工程指示 / 要求簡箋(E.I.)

工程指示編號：EI / 3062 / 21

工程編號：J - 852

工程名稱：亞皆老街中電

PROJECT / 工程名稱:		DRAWING TITLE / 圖紙名稱:	
J837		GASKET DRAWING	
GASKET DIE SCHEDULE		SCALE / 比例:	5:1
		DATE / 日期:	2018-09-05
JOB NO. / 工程編號:	DWG. NO. / 圖紙編號:	DRAWN / 繪製人:	Asing
J837	J837-JT08	CHKD / 核對人:	-
			美特鋁質有限公司 M.D. Aluminium Fabricator

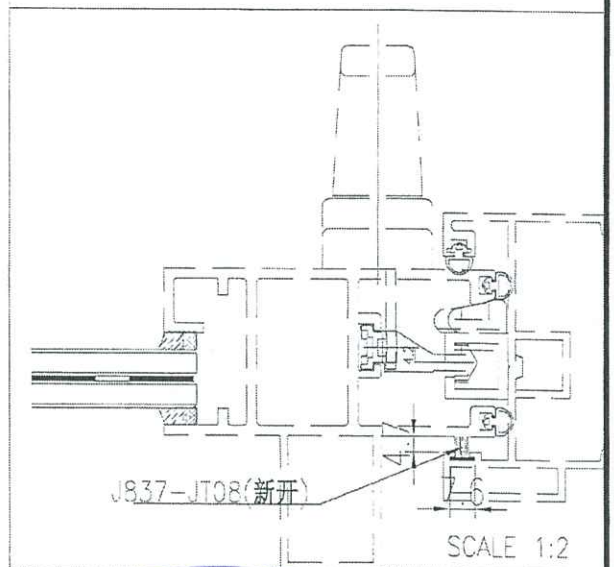
A 版：新增 #18 J837-JT08 毛條 (可用舊模)，#19 J852-G-1 膠條 (開新模)，已試 816-G01 不適用。  
請按此 B.M. 訂購隔音吊趟大貨配件送廠用

15				中空膠板	白色	652	68	720	卷	趟門保護用(膠板及玻璃用)1.5mx3m一卷
16				2寸保護膠紙	白色	226	30	256	卷	20m一卷(中空膠板用)
17				8mm寬雙面膠紙		4429	441	4870	米	11x3.5mm厚玻璃墊膠用
18	A(新增)			頂部毛條		5700	700	6400	米	J837-JT08, 用舊模
19	A(新增)	材質: EPDM	硬度85±5	7.5mm(寬)x23mm(高)頂部膠條	黑色	1250	150	1400	米	J852-G-1, 開新模
20								2000
